改善箇所説明図

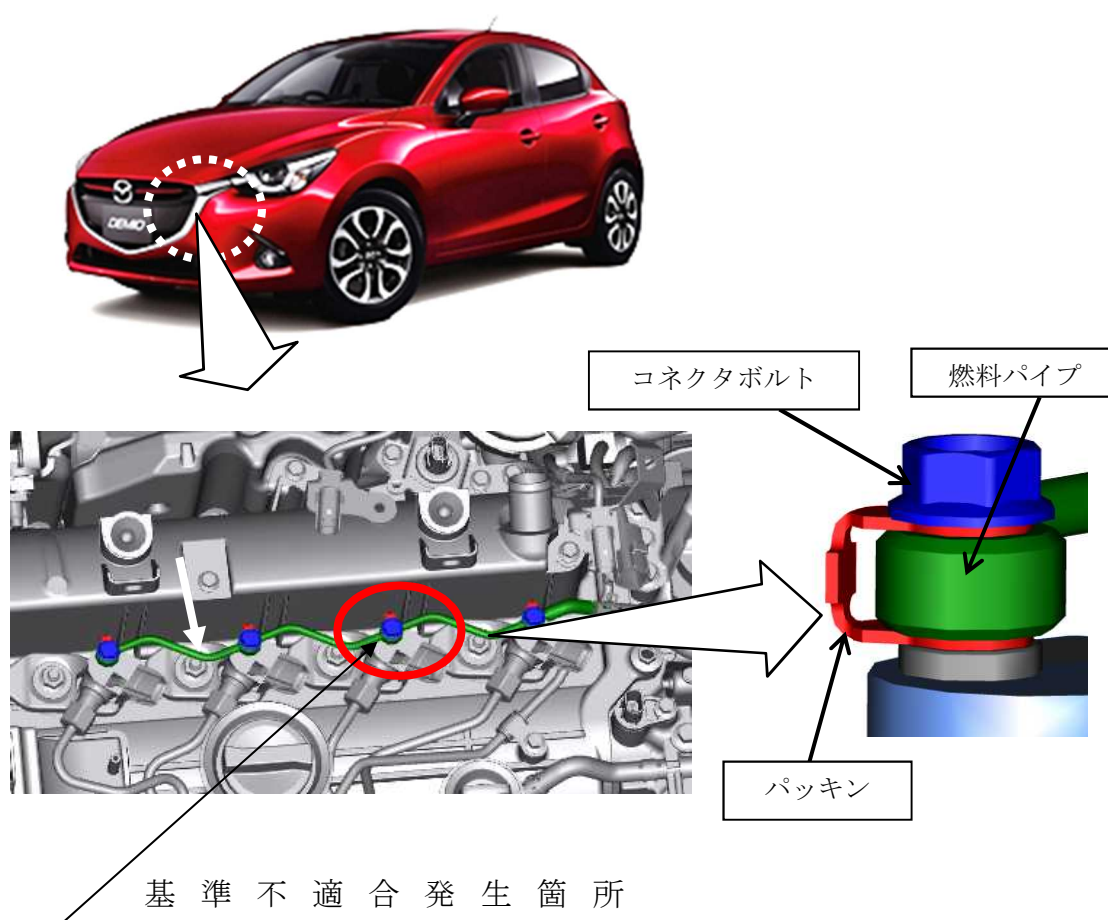
エンジンの燃料パイプにおいて、コネクタボルトの締め付け作業が不適切なため、締め付け力が不足しているものがある。そのため、コネクタボルトが緩み燃料が漏れ、最悪の場合、火災に至るおそれがある。

全車両、当該燃料パイプ、パッキンおよびコネクタボルトを新品と交換し、規定トルクで締め付ける。

識別：フューズ・ボックス・カバー（裏）に白ペンを塗布する。
